Participatieavond Catharijnesingel

Datum:	30 mei 2017	
Locatie:	In de Driehoek, Willemsplantsoen 1c, Utrecht	
Aanwezig:	De bewoners, leden van de participatiegroep	
	Like van der Ham	Participatiebegeleider
	Kees van Leeuwen	Projectleider
	Peter Koolhaas	Verkeer
	Edsard Kylstra	Erfgoed
	Wim Horst	Ecologie
	Marjo de Kraker	Ontwerper
	Bart Dijk	Ontwerpbureau
	Fiona Kydd	Ontwerpbureau
	Rutger van der Klip	Ontwerpbureau
Notulist:	Coen van Steijn	Notuleerbureau De Ridder

Op de volgende pagina staat het ontwerp, deze is ook te vinden op http://cu2030.nl/images/2017-06/plankaart-so_30mei17.pdf

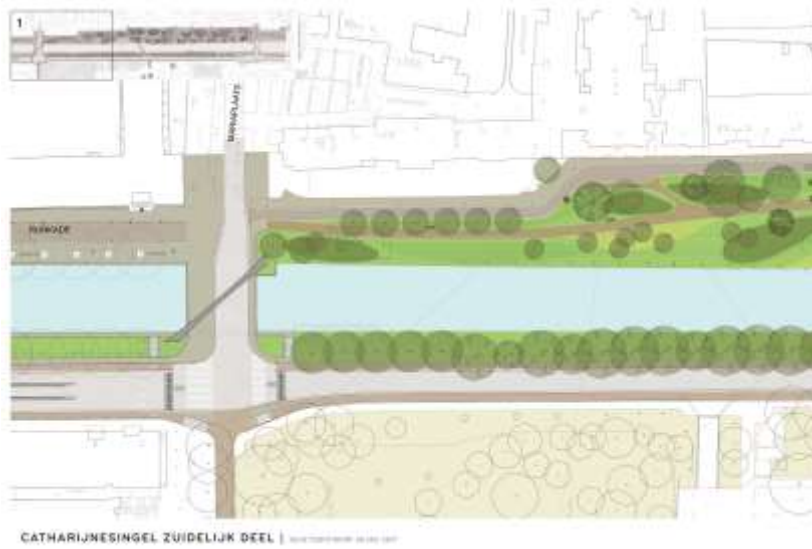
Vragen en opmerkingen van bewoners	
Vraag	Antwoord
Waarom zitten er geen peuterspeelplaatsen in het ontwerp? Die zijn op andere plekken druk bezocht.	Het is een vrij smal park, waarin het lastig is om een speeltuin in te passen. Aan het minimum aantal speelplaatsen in deze omgeving wordt al voldaan, daarom zit het niet in de opdracht. Wel is gekeken naar de mogelijkheid voor een pannaveld, van 4 bij 6 m, waar vanuit de kinderen behoefte aan is gebleken. Dat zou goed in te passen zijn. Wel moet het qua beeld passen in het Zocherpark; een andere optie is een meer natuurlijke speelplaats met bijv. boomstronken en -stammen.
Een voorbeeldsuggestie voor een mooie pannakooi: de kooi op de binnenplaats van Boijmans Van Beuningen.	Dank voor de tip.
Het idee om op een gebied van 4 bij 6 m. te voetballen is niet realistisch.	Het idee van een pannaveldje is nu net dat het spel zich in een kleine ruimte afspeelt.

Vragen en opmerkingen van bewoners	
Vraag	Antwoord
Dit is een kunstwerk waar de zon op moet vallen, zodat het door de cirkel schijnt.	Dat is goed om te weten.
Mocht de brug er komen, dan moet het kunstwerk in de juiste hoek staan voor de zichtlijnen.	Dat klopt.
Het ontwerp bureau zal dit onderwerp verder onderzoeken: inpassing op locatie, doelgroep (peuters/moeder of basisschoolkinderen?), vormgeving passend in Zocherstijl en wanneer het Moreelsepark aangepakt wordt en wat voor mogelijkheden dat brengt, waarbij gewaakt moet worden voor het doorschuiven van rest-ideeën.

Vragen en opmerkingen van bewoners	
Vraag	Antwoord
Hoeveel tijd is er nodig voor het onderzoek naar de wortelpakketten van de bomen?	Dat is op dit moment lastig te zeggen; de hoop is wel dat we dit vóór 4 juli redden.
Staat de breedte van het water vast of zou het versmald mogen worden voor de oever?	Het uitgangspunt is 20 m. Hier en daar wordt het wel <u>iets</u> verbreed of versmald om de slinger te kunnen maken. De suggestie om de buitenzijde ook te laten slingeren, om daarmee ruimte te winnen, is misschien een optie, maar daar zit wel een maximum aan.
Kan de steiger daarvoor niet smaller en breder gemaakt worden? Bijv. smaller waar een boom staat – zo kan de steiger ook gebruikt worden als wandelpad.	Dan zou er om die reden over de hele lengte een steiger moeten komen – maar het zou een oplossing kunnen zijn. Het is echter onwenselijk om het basis ontwerp van de te graven singel af te laten hangen van enkele bomen.

Vragen en opmerkingen van bewoners	
Vraag	Antwoord
Van de bestaande steiger wordt veel gebruik gemaakt, de zon staat erop, dus liever behouden. Bovendien zou het kapitaalvernietiging zijn om dat niet te doen.	Uit dezelfde groep komt de vraag om een voorziening te maken voor meerdere doelgroepen: kano's, kleine bootjes, kort aanmeren i.p.v. lang aanmeren. Een deel van deze langer steiger zou verplaatst kunnen worden naar een andere plek en een gedeelte kan verlengd worden: zo blijft de oever vrij en kunnen er voorzieningen gecreëerd worden, en een zitvlonder verbinden aan het park.
Dat zit dan recht vóór Karel V en een zitsteiger wordt al gauw een hangplek: hoe denkt Karel V hierover? <i>Karel V betwijfelt of dat veel last zou veroorzaken; een aanlegsteiger is vanuit Karel V echter wel een evidente wens.</i>	Er zijn 2 redenen om het hier te doen: op deze plek zou met een hellingbaan mindervalidentoegankelijkheid gerealiseerd kunnen worden en er is mooi zicht op een eventuele brug.

Vragen en opmerkingen van bewoners	
Vraag	Antwoord
Bij het Willemsplantsoen staan bijzondere, monumentale bomen: graag behouden!	Een duidelijke wens.
Het liefst zo smal mogelijk, maar toeterende auto's voor de deur zijn ook niet gewenst. Gaat het hier in de toekomst veel drukker worden? Een belangrijk gegeven. <i>Karel V meldt dat al het verkeer dat nu van Karel V linksaf de Catharijnesingel op vertrekt, straks via het Willemsplantsoen zal gaan. Per dag zorgt Karel V gemiddeld voor ca. 250 extra verkeersbewegingen.</i>	Peter Koolhaas merkt op dat dat niet veel is (gemiddeld 10-15 per uur), dus de overlast daarvan is relatief beperkt. Op deze locatie kan waarschijnlijk probleemloos gekozen worden voor een vooral mooi ontwerp.
Op 16 mei 2017 is gesproken over een breedte van 4.80 m. voor 2 passerende auto's; met vrachtverkeer van Karel V zal die breedte nooit voldoende zijn.	Mocht aanvullende informatie nodig zijn dan kan Peter Koolhaas met deze bewoner, werkzaam in de wegebouw, verder overleggen.
